Ligne d'interconnexion Hertel-New York

2^e Réponses aux demandes d'engagements et d'informations
complémentaires du ministère de l'Environnement, de la Lutte contre les
changements climatiques, de la Faune et des Parcs (MELCCFP)

Dossier 3211-11-112

Simulations

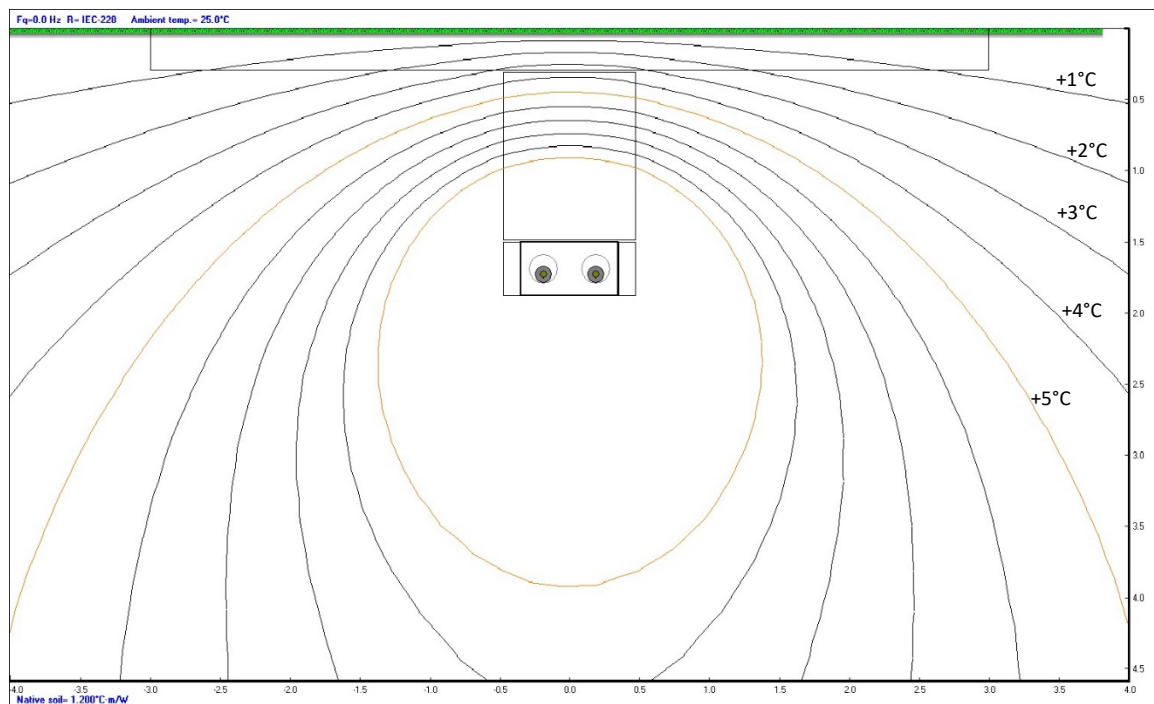
Le MELCCFP réitère donc que toute la largeur de l'emprise associée à la canalisation souterraine (4 m) doit être considérée comme une perte permanente. Dans la négative, Hydro-Québec doit démontrer comment la remise en état proposée de chacune des trois composantes déterminantes des MHH permet un retour à l'état initial de ces milieux. Le cas échéant, cette démonstration doit prendre en considération la dissipation de la chaleur par les câbles qui seront enfouis dans une canalisation bétonnée ou installés par forage.

Ainsi, pour les milieux humides et les rives traversés par la canalisation, l'augmentation de chaleur dans les sols naturels directement au-dessus de la canalisation peut varier de 3,5 à 7°C à 30 cm de profondeur, selon la résistivité des sols en place et leur humidité. L'augmentation de 7°C est un cas extrême où le milieu serait asséché après une longue période sans précipitation, pour un sol peu favorable à la dispersion de chaleur. Pour ceux établis le long des routes sur des matériaux contrôlés (fondation des routes), la hausse de température attendue sera plus faible que le 3,5°C calculé dans la simulation # 2.

La simulation #1 illustre l'échauffement causé par la ligne de transport sous une couche de loam argileux complètement sèche. Dans ce cas pas probable, l'échauffement directement au-dessus de la ligne sera d'environ 7°C à 300 mm dans le sol. L'échauffement diminue rapidement lorsqu'on s'éloigne de l'axe de la canalisation et sera inférieur à 2°C à 3m de l'axe.

Dans le cas d'un passage sous un milieu hydrique, on peut considérer que le sol au-dessus de la canalisation sera identique au sol environnant. En aucun cas, le sol ne pourrait être asséché. La simulation #2 illustre ce cas et on peut constater que l'échauffement directement au-dessus de la ligne sera d'environ 3,5°C à 300 mm dans le sol. L'échauffement diminue rapidement lorsqu'on s'éloigne de l'axe de la canalisation et sera inférieur à 1°C à 3m de l'axe.
